「概略検討結果報告書」(9月20日)は再処理工場の耐震安全性を保障していない

再処理工場の  
増幅傾向の地層では **993ガルをはるかに超える揺れが建屋・機器をおそう**

日本原燃は、9月20日「柏崎刈羽原発原子力発電所での地震観測記録に基づく既設再処理施設および既設特定廃棄物管理施設への影響の概略検討結果」(以下、「概略検討」)を公表した。再処理施設で検討したのは、3建屋と4つの設備だけである。このわずかな検討結果だけで、再処理施設全体の耐震性が確保されていると結論している。「概略検討」について、問題点を指摘する。

第6.5-6図 深度別応答スペクトル

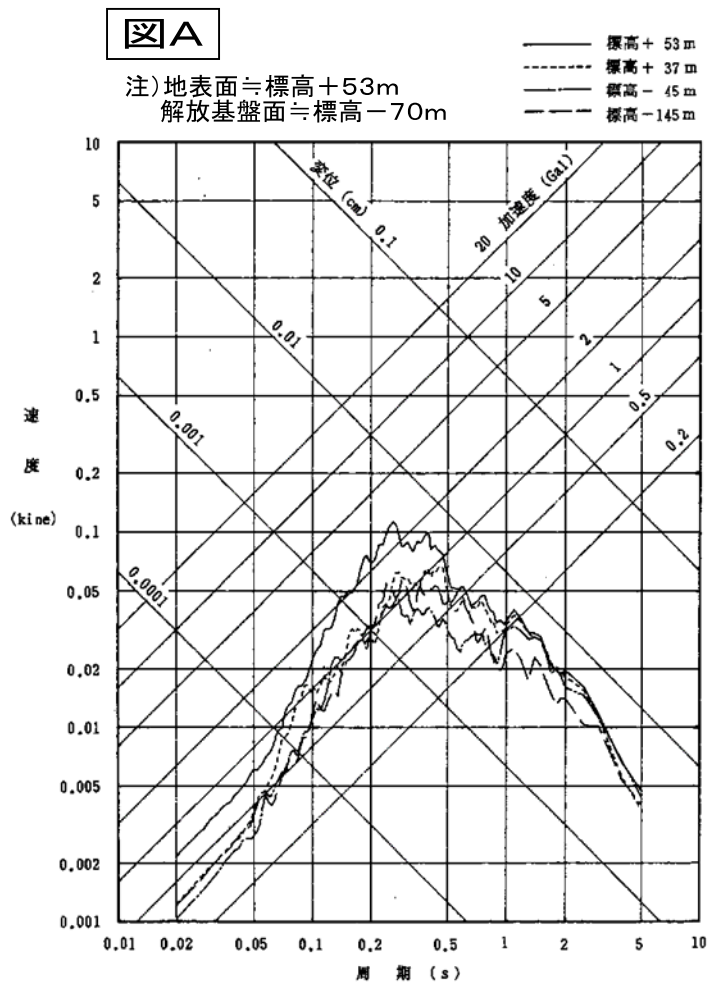
柏崎刈羽原発の観測値は、岩盤近くで993ガル、基礎版上で680ガル。地下部での揺れが地表部で小さくなる「減衰」地層が岩盤と基礎版の間の地層である。他方、再処理工場の場合は、図Aのように、標高マイナス45mと

マイナス14.5mには差がないが、マイナス4.5mから上は「増幅」傾向のある地層である（解放基盤表面は標高マイナス7.0m）。

この図を基にして原燃は、「地盤の各深さで得られた記録の応答スペクトルを第6.5-6図に示す。この図によると表層中では増幅が見られるのに対して、岩盤内ではほとんど増幅が見られない。」（1989年3月の六ヶ所事業所再処理事業指定申請書4-6-27ページ）と記している。この記述の「表層中」は、地下のどこまでなのかは不明だが、図Bを見れば、標高マイナス4.5m付近で地層が、鷹架層上部層と中部層に分岐され、ここから上は地表付近まで同じ地層である。このことから、マイナス4.5mから上の地層は、「増幅」地層であると推定されるのである。

図B

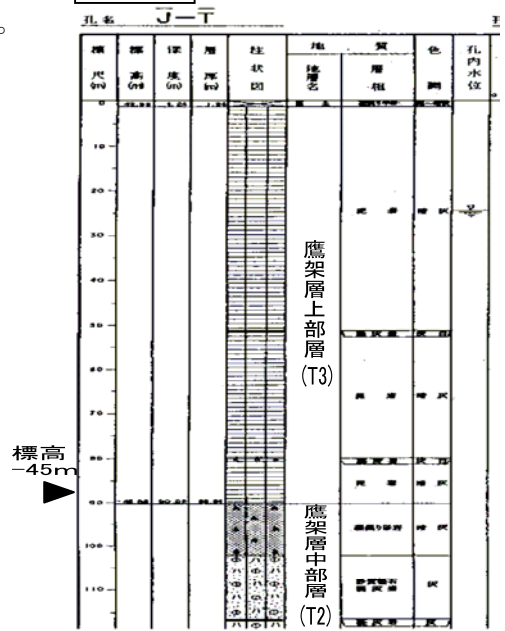
再処理工場で、岩盤が柏崎刈羽原発と同じ993ガルで揺さぶられると、増幅されて基礎版では優に1000ガルを超える揺れとなるのである。

このような反対の特性を持つ地層を同一とみなして、基礎版の床の揺れで比較することは、ごまかしに過ぎず、耐震安全性は保障されたことにならない。
